# GESTALTUNGSBEIRAT

## „FRIEDHÖFE DER STADT EISENACH“

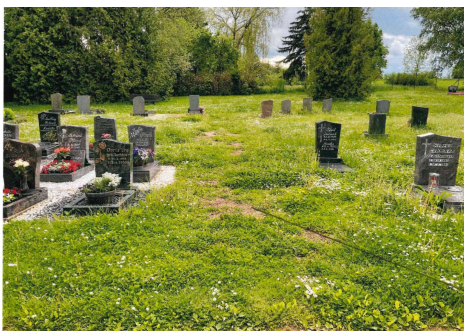
**5. Entfernung der Ablageringe im Baumgrabfeld VII auf dem Hauptfriedhof**

Einer satzungsbedingt nicht gestatteten Ablagemöglichkeit wird hier Raum gegeben (siehe Foto). Optisch passen die Elemente nicht zur als naturnah definierten Bestattungsart „Baumgrab“. Bei der Anlage weiterer Felder dieser Art entstehen zudem erhöhte Kosten durch Material und Anlegen der Fläche.

Weiter empfehlen wir auch bei dieser Grabart den Ersatz der Liegeplatten durch Pultsteine (siehe Punkt 4).

### Anlage 2 Kurzfassung

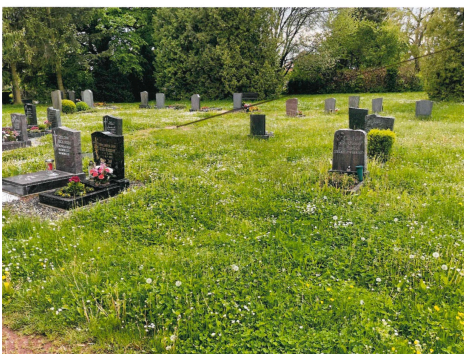
**2. Wiederherstellung der Wegeführung auf dem Ortsteilfriedhof Hötzelsroda (siehe Fotos im Anhang)**

Reste einer ehemaligen Wegführung

Überbleibsel eines Weges

keine Wege zu den Gräbern dieses Grabfeldes

hier war vermutlich ein Weg vorhanden
